Projekt:	Riveufer (Promenade)	Projekt-Nr.:	01-15
Bauherr:	Stadt Halle (Saale) Markt 1 06108 Halle(Saale)		
Planungs- büro:	Baugemeinschaft SNOW Landschaftsarchitekten Dipl. Ing. Peer Weißerborn Wenderning 35, 06108 Landsberg fon 034604 / 24605 fax 24606	Freier Landschaftsarchitekt	
Z-Titel:	Entwurfsplanung - Abschnitt 1 Riveufer (Promenade) - Variante 1	Plan-Nr.:	2015_E_02-01
Maßstab:	1 : 200	Bearbeiter:	Weißerborn
Datum:	30.05.2018	Gezeichnet:	Weißerborn
Geländert:	-	Entwurfs- verfasser:	
Bauherr:		Bauherr:	
Datum:		Datum:	
Umsatz:		Umsatz:

Formblatt: **Checkliste - Barrierefreie Gestaltung von Grün- und Freianlagen**

Vorhaben: **Hochwasserfolmaßnahme Riveufer**

Prüfung Entwurfsplanung durch FB Planen am 14.06.2018 Kenntnisnahme durch den Behindertenbeauftragten Herrn Dr. Fischer am

Detail-Rampe, M 1:100

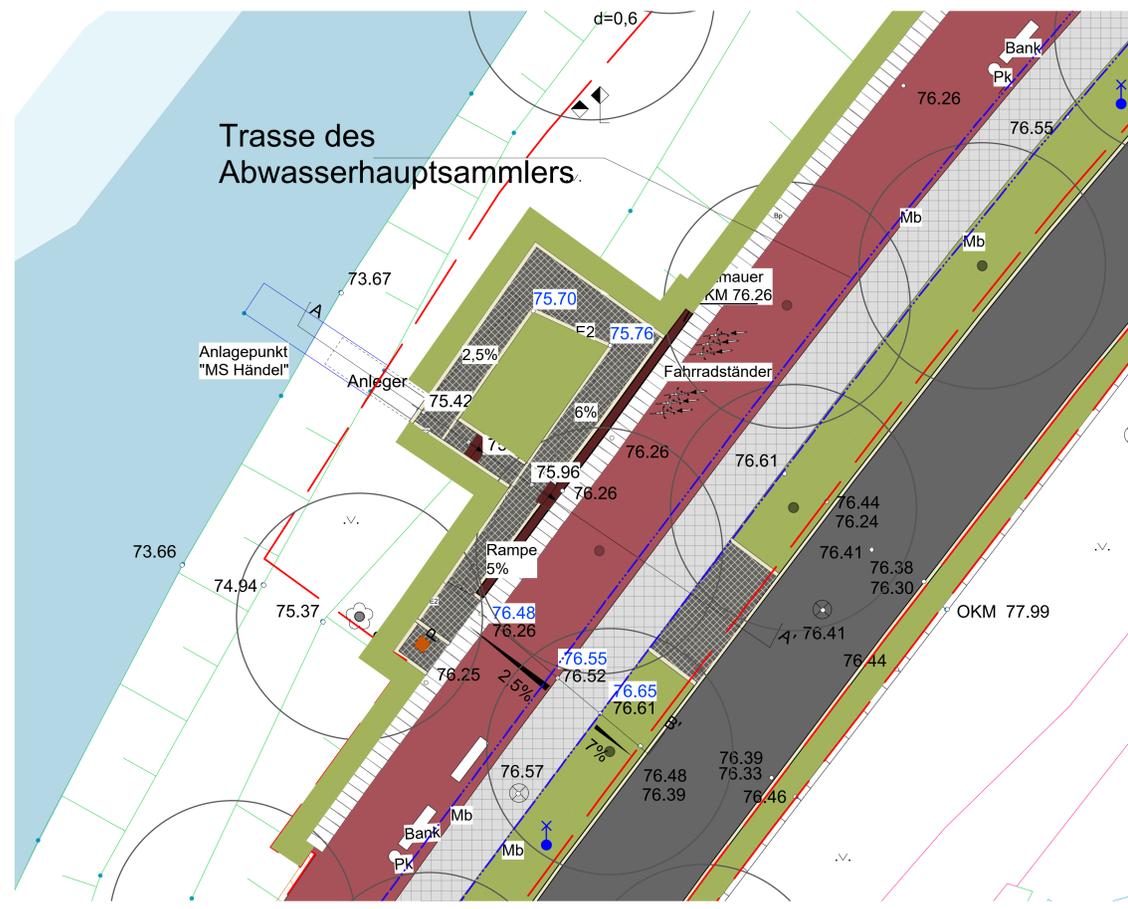
Pkt. DIN 18040-3	Abweichung von den Forderungen der DIN 18040-3	Begründung
5.4.2 a-c	Länge und Gefälle von Rampen	Die Rampen zur Ochsenbrücke können auf Grund der topografischen Gegebenheiten nicht barrierefrei ahergestellt werden.
5.4.2 e	Querneigung von Rampen	Die Ramopen erhalten ein leichtes Quergefälle von max. 1% zur Ableitung des Regenwassers.
6.1.b	stufenlose Erreichbarkeit von Ausstattungselementen	Die Aufenthaltsbereiche im ehemaligen Senkgarten vo Berckling sind nur über Treppen zu erreichen. Auf Grund der vorhandenen Treppenbreiten und des Abstandes zwischen den einzelnen Treppen lassen sich keine Rampen einordnen.
